AUDIT-/ASSESSMENT BERICHT

PoA Validierung

ENÁW Programm für Emissionsreduktionen von Schweren Motorwagen

Grafik 1: Programmansatz

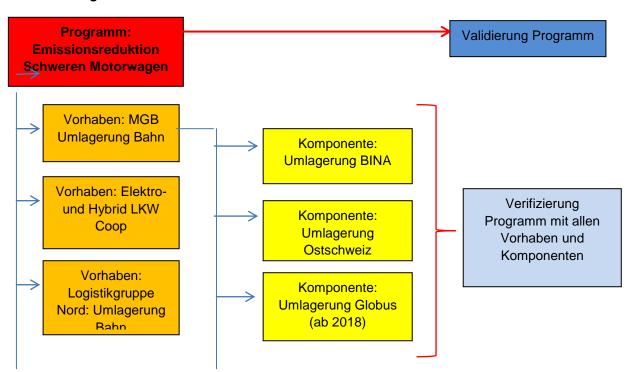
31/07/2013 Seite: 15 von 16 Version: PP response: 1. Der Begriff "Projekt" wurde durch den Begriff "Vorhaben" ersetzt. Grafik 1 wurde korri-2. Das Programm definiert klar wie die Additionalität erfasst wird. - Für den Bereich Auslastung wurde das Kriterium homogenisiert und dadurch auch objektiv einfacher überprüfbar gemacht. Eine Validierung ist nicht nötig und wird auch nicht für Vorhaben innerhalb von Programmen vom BAFU gemäss "BAFU: Projekte zur Emissionsverminderung im Inland, 2013" gefordert. Während der Verifikation wird die Einhaltung der Aufnahmebedingungen für das Vorhaben vom Verifikator überprüft. Dies wurde im Programmantrag klar dargelegt. - Für den Bereich Umlagerung Bahn sind die Vorgaben an ein Vorhaben auch klar dargestellt. Für greenfield Projekte ist dies eine Investitionsrechnung und für die Ausdehnung des Bahnanteils ist dies ein höherer Bahnanteil plus die Wirtschaftlichkeit. Die Aufnahmebedingung betreffs Additionalität ist daher klar im Programmantrag fixiert. Die Vorhaben sind alle additional solange die Auflagen erfüllt sind. Die Einhaltung der Auflagen wird vom Programmeigentümer überwacht und von der Verifikation überprüft. Vorhaben welche diese Vorgaben entsprechend Programm oder Verifikator nicht erfüllen sind von Emissionsreduktionen ausgeschlossen. Es erfolgt daher keine Validation des Vorhabens. Es erfolgt aber in der Verifikation eine externe Überprüfung der Einhaltung der Programmvorgaben. In [10.1] sind die Anforderungen an die Date: DOE conclusion: 30/07/2013 Additionalität klar definiert; OK
